БАНКИ МЕТАЛЛИЧЕСКИЕ
ДЛЯ ХИМИЧЕСКИХ ПРОДУКТОВ

ТЕХНИЧЕСКИЕ УСЛОВИЯ

ГОСТ 6128-81

Изменение № 5 ГОСТ 6128—81 Банки металлические для химических продуктов.
Технические условия

Черт. 1

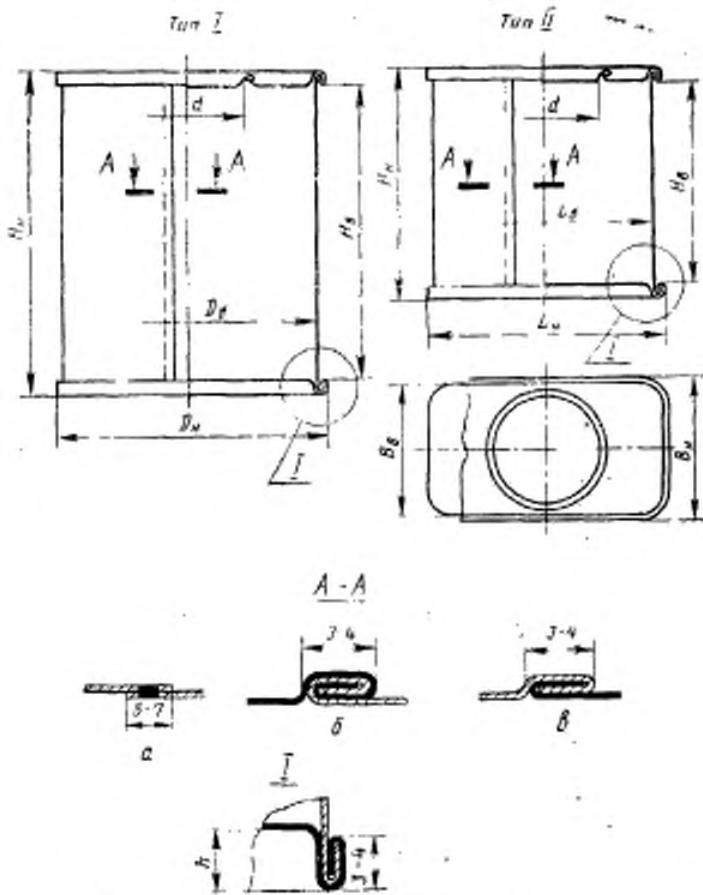
Пункт 1.1. Чертеж 1а. Заменить значение: 6—7 на 1,5—7;
чертеж 3а. Заменить значение: 6—7 на 1,5—7.

Фальцованный шов должен быть двойной или одинарный и выполнен в замок внутрь банки (черт. 1б, в; 3б, в).
